Parallelpiste 11R/29L, Flughafen Wien AG

ERGÄNZENDE STELLUNGNAHME

Stellungnahme der BI Lärmschutz Laaerberg zur mündlichen Verhandlung des Verfahrens betreffend das Vorhaben Parallelpiste 11R 29L Flughafen Wien AG

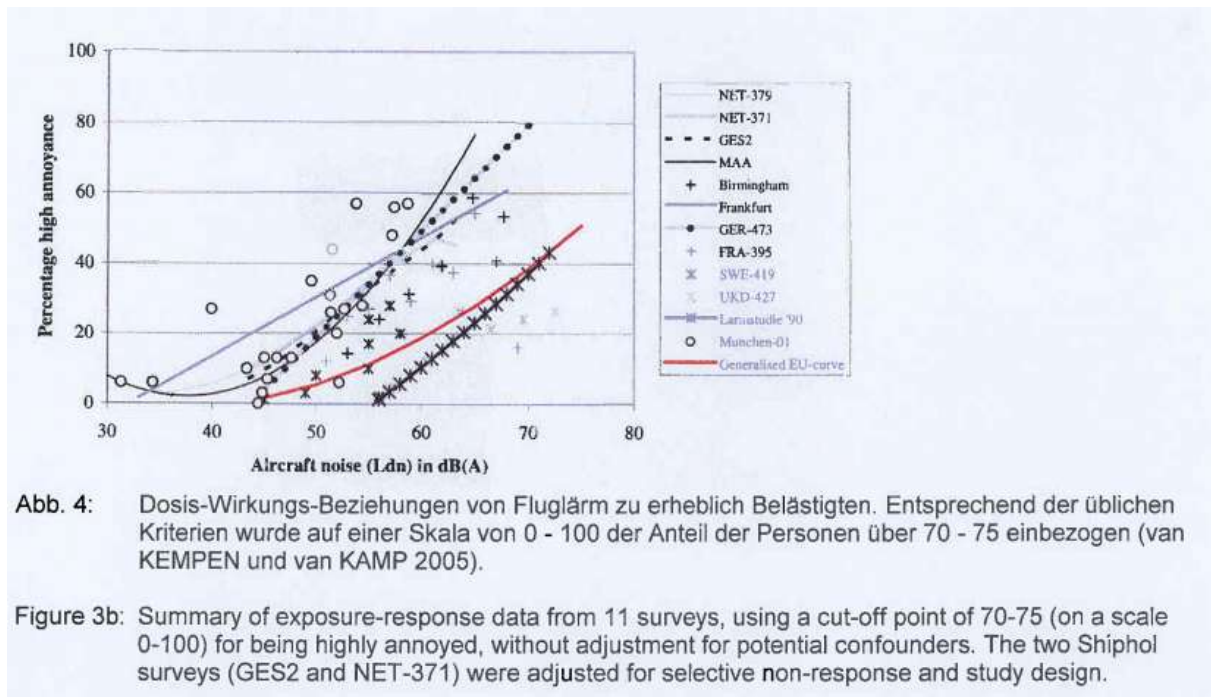
Generell ist festzuhalten, dass sowohl im umwelthygienischen UVE-Gutachten wie auch im Gutachten Scheuch eine eindeutige Tendenz festzustellen ist, Fachliteratur, die der Meinung der Autoren zuwiderläuft, entweder als wissenschaftlich unfundiert darzustellen, oder, wenn dies nicht möglich ist, zumindest die Resultate solcher Studien durch abwertende oder abschwächende Feststellungen abzuwerten, oder ohne weitere Begründung der Auswahlkriterien solche Studienergebnisse für die eigene Argumentation auszusuchen, die diese unterstützen, und weniger „bequeme“ Ergebnisse zu ignorieren. Ein Beispiel hierfür ist die Auswahl aus einer zusammenfassenden Grafik einer Studie von Kempen und van Kamp 2005, die auf p. 56 des Gutachtens wiedergegeben ist und hier kopiert wird:

Auf p. 58 nimmt Scheuch die generalisierte EU-Kurve aus dieser Grafik als Stütze für seine Festlegung eines L_{eq} von 62 dBA, weil nach dieser der Anteil erheblich Belästigter bei 22% der Bevölkerung liegt (d.h., mehr als jeder 5. wird erheblich belästigt). Er begründet nicht, warum er die Kurven links von der EU-Kurve nicht in Betracht zieht (diese weisen erheblich höhere Belästigungswirkungen aus). Niedrigere Belästigungszahlen als die EU-Kurve zeigt nur eine einzige Kurve, nämlich die der (reichlich veralteten) Laresstudie aus 1990! Dass die Verwendung der EU-Kurve von den Studienautoren Kempen und van Kamp empfohlen wird, stellt wohl keine fachliche Begründung dar, wie überhaupt verschwiegen wird, auf welcher Basis diese EU-Kurve erstellt wurde.

Scheuch begründet auch nicht, weshalb er *überhaupt* eine dieser Kurven als repräsentativ in Betracht zieht. Dies ist deshalb verwunderlich, weil er zuvor auf den Seiten 56 – 58 detailliert darlegt, dass Belästigungs-Schallpegelbeziehungen eigentlich nur zu geringem Anteil die Varianz der Belästigungsreaktion erklären. Auszugsweise aus dem Text:
